## Informazioni di servizio Sostituzione dei dischi frizione con smorzatori torsionali in gomma

Porsche	924	2.0	Turbo
		2.5	S
	944	2.5	
		2.5	S
		2.7	
		3.0	S2

Figura 1: Dischi frizione Porsche

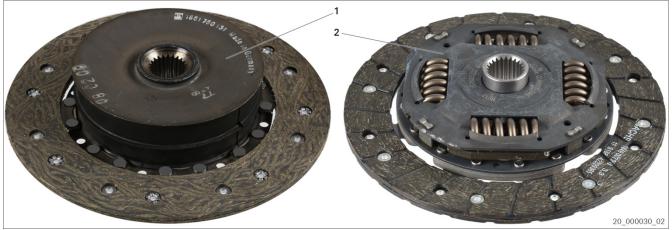
In collaborazione con Porsche, in tutti i dischi frizione gli smorzatori torsionali in gomma GUD (1) sono stati sostituiti da smorzatori torsionali con molle (2). Nonostante le notevoli differenze d'aspetto, tutte le misure e le funzioni sono identiche. Il disco frizione può essere montato senza limitazioni.

Prima del montaggio, misurare l'eccentricità laterale del disco frizione ed eventualmente regolare il disco (max 0,5 mm).
